Soubor vysvětlení zadávací dokumentace č. 2

Rekonstrukce veřejného osvětlení ve městě Dolní Poustevna

Zadavatel:

**Město Dolní Poustevna
Vilémovská 77, 40782 Dolní Poustevna
IČ: 00261289**

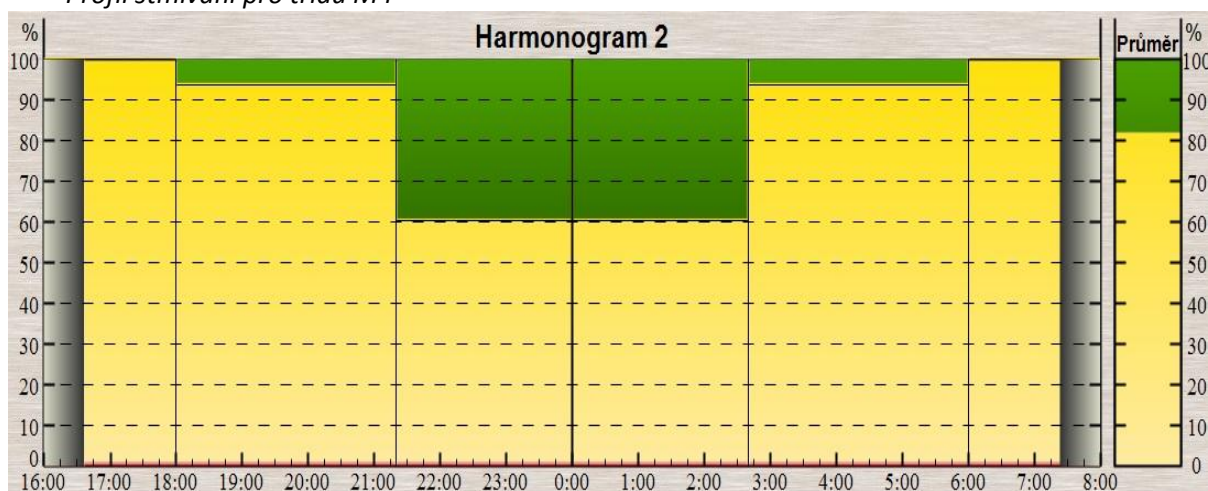
Jakým způsobem zadavatel předpokládá řízení soustavy?

- je to nezbytné z důvodu:

Instalovaný příkon svítidel nového VO : 15 425 W (maximální možný) a to odpovídá regulovanému osvětlení dle tabulky!!!

Křivka svítidla ve třídě G4:

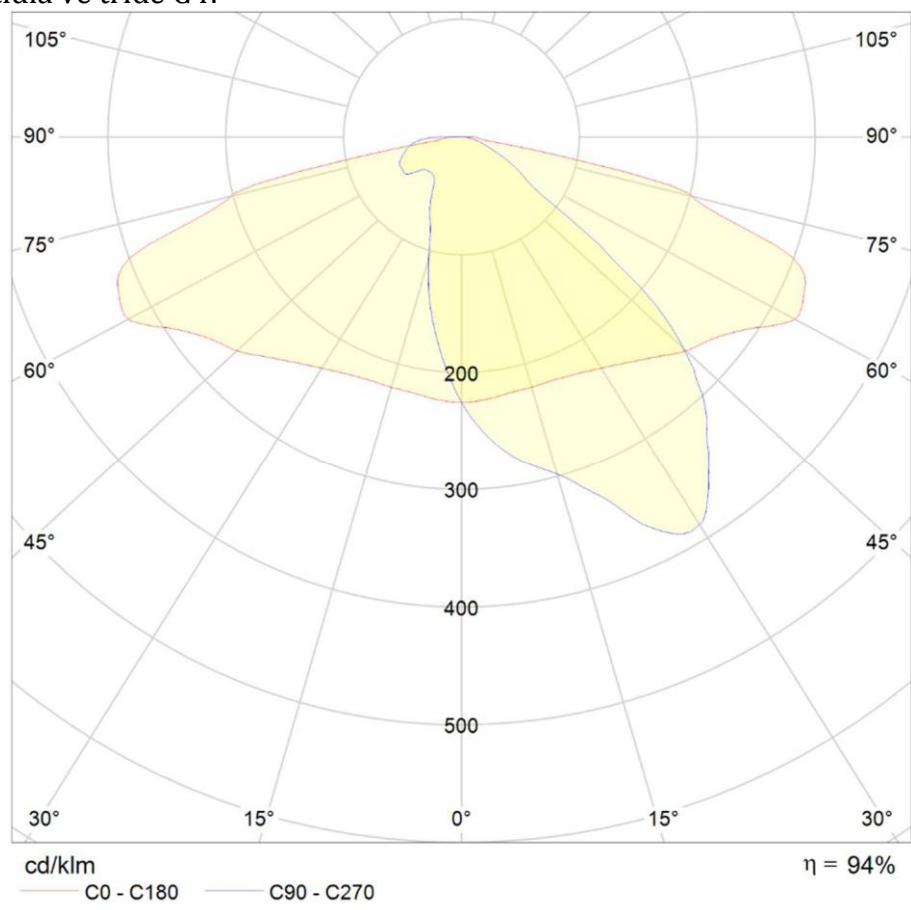
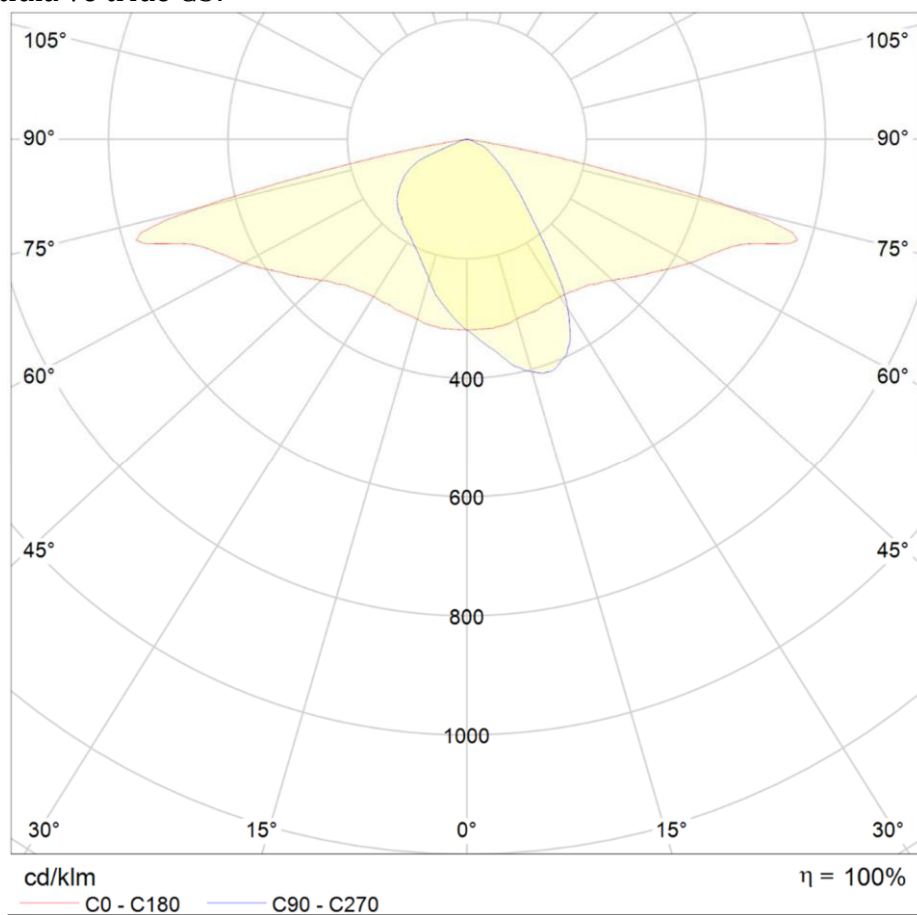
Přestože respektujeme požadavky z hlediska zón životního prostředí na třídu svítivosti G4, obáváme se, že tento požadavek není technicky a fyzikálně možno dodržet při montáži na stávající podpěry sítě veřejného osvětlení (tedy při respektování topologie stávající soustavy).

Z výše uvedeného je patrné, že limitujícím faktorem pro úspěšné řešení je omezení svítivosti v úhlu nad 70 st. Pro ilustraci přikládáme porovnání příkladů fotometrických křivek pro některé třídy:

Při porovnání křivek je patrné, v čem tkví problém a tím je omezení svítivosti v úhlu nad 70 stupňů. Tím dochází (při dodržení třídy osvětlení G4) k omezené distribuci světla do prostoru mezi svítidly a výsledkem je pak nedodržení hodnoty minimální osvětlenosti E_{min} .

Snaha o přiblížení se požadovaným hodnotám E_{min} vede k navyšování celkové svítivosti (příkonu a podobně) svítidla a tedy je z hlediska životního prostředí kontraproduktivní. Výše uvedené tvrzení si dovoluujeme potvrdit provedenými cca 600 kontrolními výpočty při použití fotometrických křivek různých známých světových výrobců. Pokud přesto existuje svítidlo, které vyhoví, rádi bychom získali anonymizovanou fotometrickou křivku pro poučení.

- snížení třídy svítivosti na hodnotu G3 - jako rozumný kompromis, kdy pro dosažení E_{min} není třeba mít nesmyslně vysokou hodnotu E_m , nebo
- zvýšení výšky instalace svítidla (nástavce, výložníky) na výšku 7m pro dodržení G4

G4 je požadováno vzhledem k zařazení do zón životního prostředí. Jedná se o technicky proveditelný požadavek.

Město Dolní Poustevna se nachází na hranici přírodní rezervace České Švýcarsko. Jedná se o zónu životního prostředí E1. Zde jsou požadována svítidla s třídou clonění G6 (nejpřísnější omezení vyzařovací křivky). Vzhledem ke skutečnosti, že třídu G6 je v ČR schopno splnit jen minimum firem (neboť většina zahraničních firem vyrábí speciálně tuto optiku pro severské země) a vzhledem ke skutečnosti, že dotčené město je větší obytnou aglomerací byla zóna na základě úvahy zadavatele zmírněna na (základní plán VO obce) ekologickou zónu E2, pro kterou platí požadavky na třídy clonění G6-G4. Z tohoto intervalu byla zvolena méně přísná, a to G4, kterou splňuje většina u nás dodávaných svítidel.
